ALPS処理水の海洋放出時の運用等に関する 実施計画変更認可申請書の一部補正について【概要】

2023年2月17日

東京電力ホールディングス株式会社

- 2022年11月14日、ALPS処理水希釈放出設備の運転・保守管理等の組織体制、海洋放出前に放出基準を満足していることを確認するための測定・評価対象核種、測定・評価対象核種の見直しを踏まえた放射線環境影響評価結果について追記・改訂を行い、実施計画の変更認可申請を実施。
- その後に開催された、特定原子力施設の実施計画の審査等に係る技術会合（以下、「1F技術会合」）において、4回にわたって申請内容の妥当性について議論を行ってきた。また、第5回1F技術会合では、ALPS 処理水海洋放出時の海域モニタリングにおける異常と判断する際の考え方を実施計画に追記するよう指示を受けている。
- これらの議論等を踏まえ、2023年2月14日に、実施計画変更認可申請書の一部補正を実施。
- 本資料では、一部補正を行った内容について説明する。

(1)-a. トンネル延長の確定

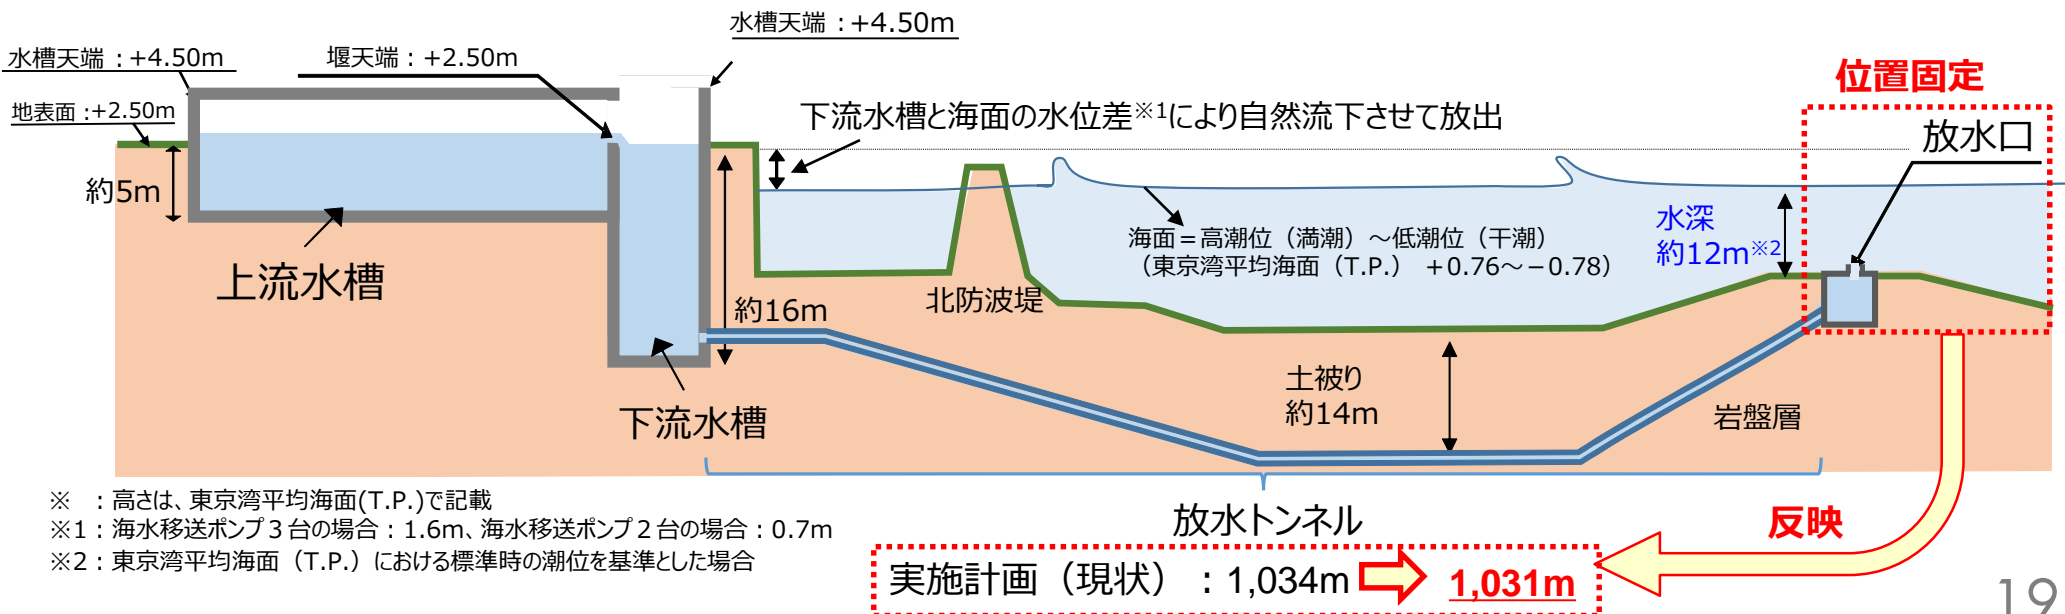
放水口ケーソン位置固定に伴い、放水トンネル延長が確定したことに伴う記載の修正

(1)-b. 施工方法確定を踏まえたトンネル仕様の追加

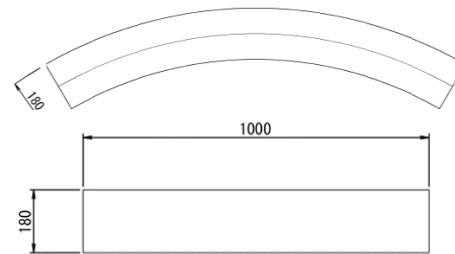
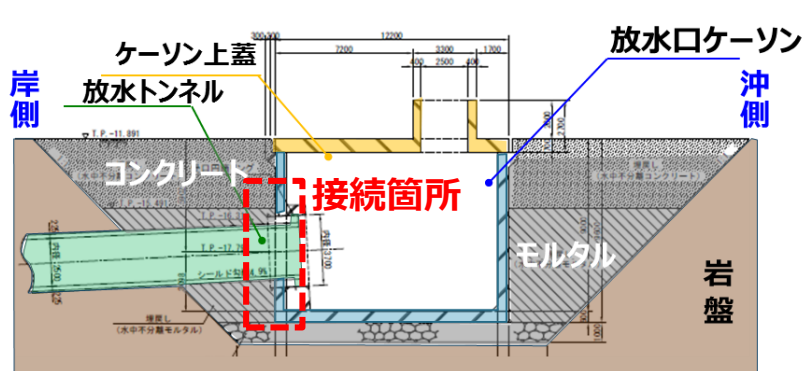
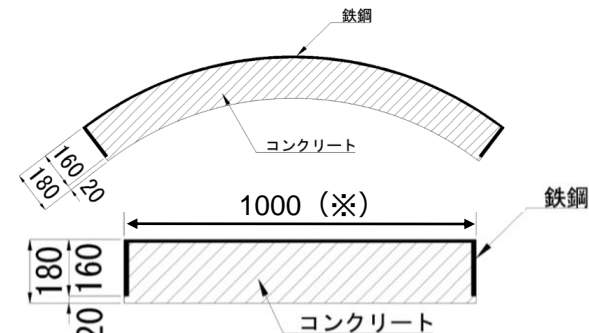
放水トンネルと放水口ケーソンとの最終的な接続箇所の施工方法確定に伴い、トンネル軸方向距離の最終調整が必要であることから、仕様に現設計と同等以上の強度を有する鉄鋼コンクリート造を追加する。

現在のセグメント (鉄筋コンクリート)

追加する接続箇所のセグメント (鉄鋼コンクリート)

(※) 到達部の位置合わせのため600, 700, 800, 900を準備

(2)-a. 緊急停止時の機器動作順序の改善等

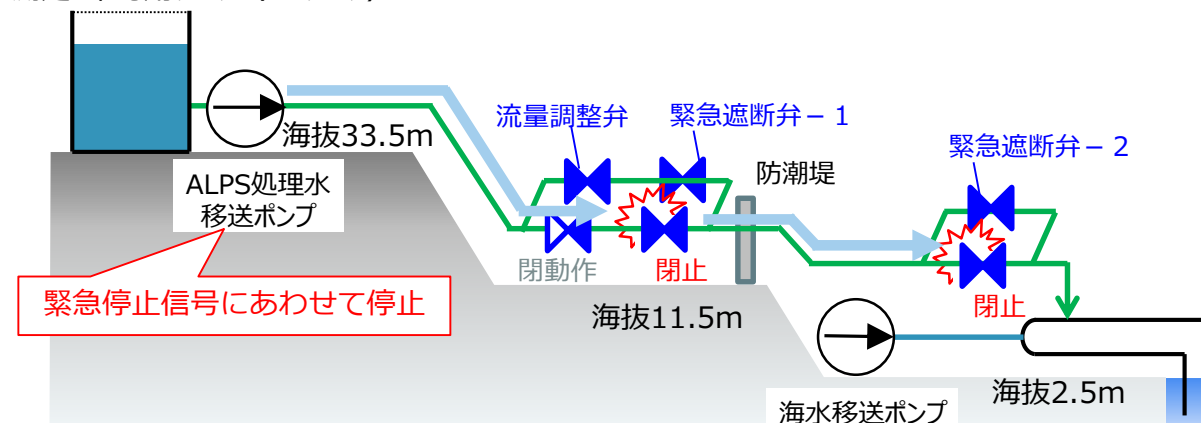
緊急遮断信号が発した場合において、放水立坑に最も近い緊急遮断弁-1, 2の全閉時間に変更はないが、流量調整弁及び移送ポンプについても同時に動作する順序へ変更する。同様に、測定・確認工程や通常停止についても機器動作順序の改善を実施する。

緊急停止時の動作順序

緊急停止信号にあわせて停止
